Bijlage 9

Inzet hulpdiensten

GEMEENTE ROTTERDAM
BRANDPREVENTIECOMMISSIE

Bijlage 9-A: Brandweerinzet, blusvoorzieningen, toetreding hulpdiensten, opstelplaatsen, secundaire bluswatervoorziening

Bijlage 9-B: toetsing loopafstanden vanaf brandweerliften

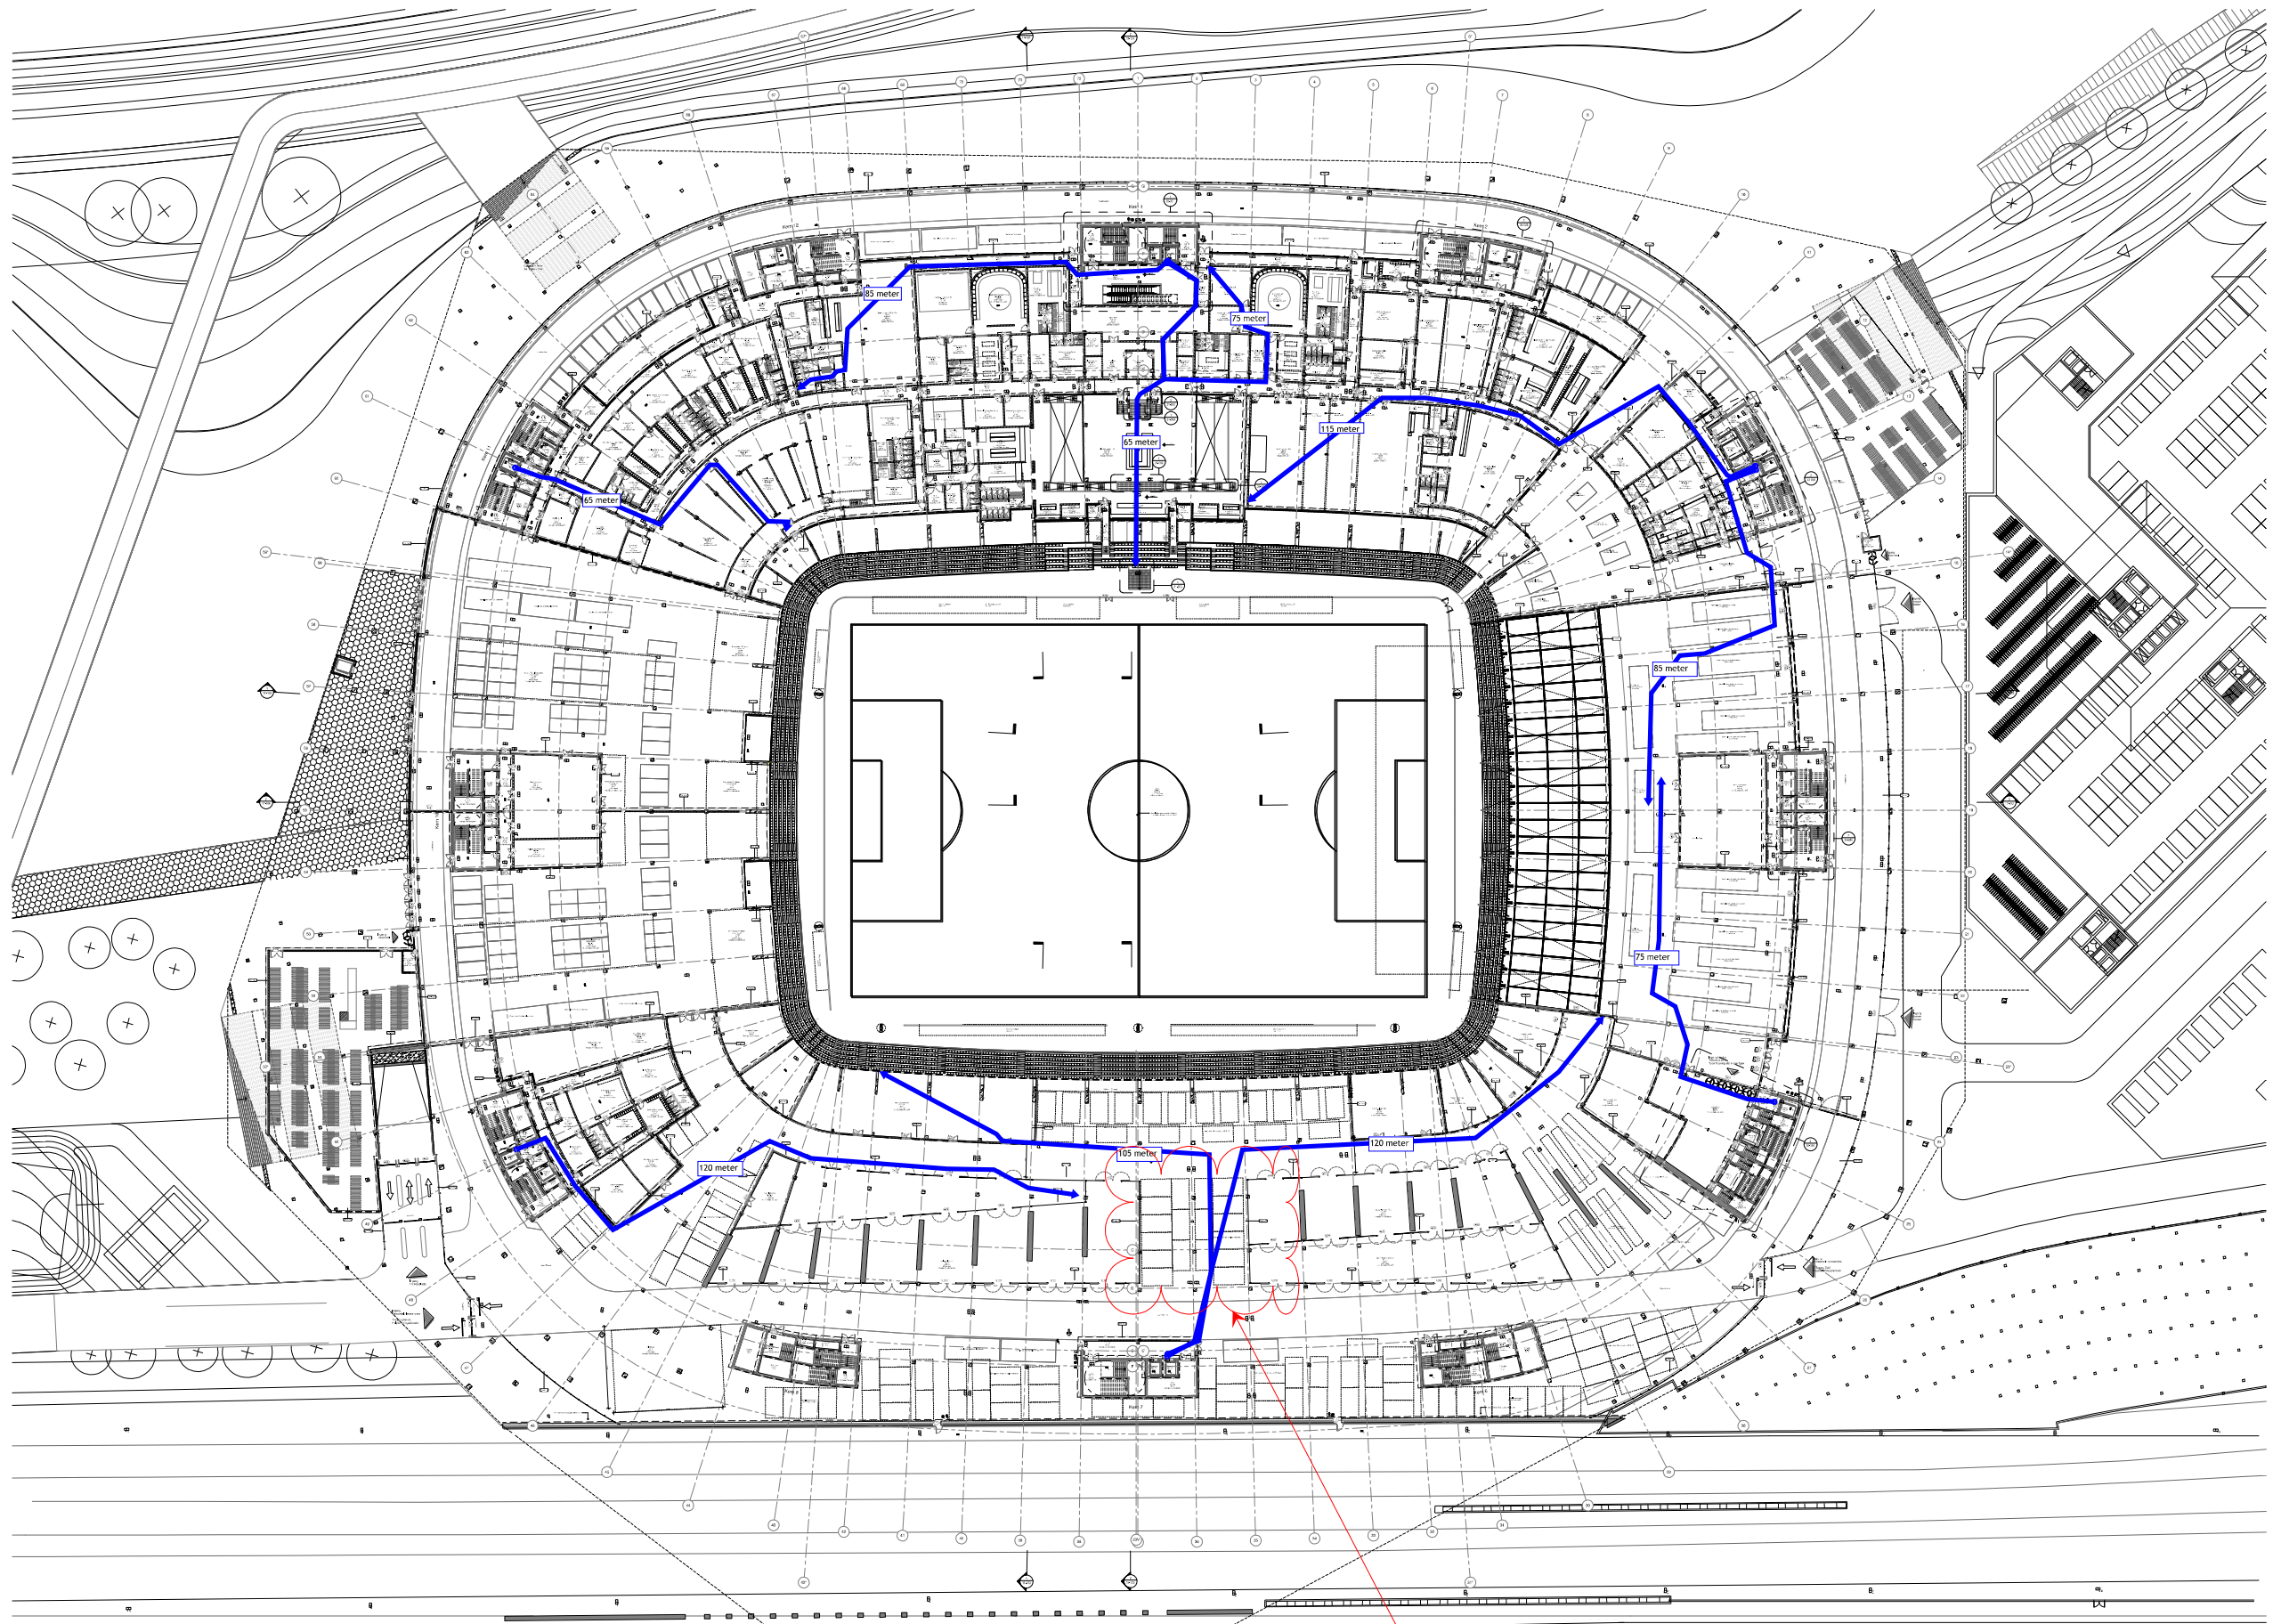
Route door opslag?
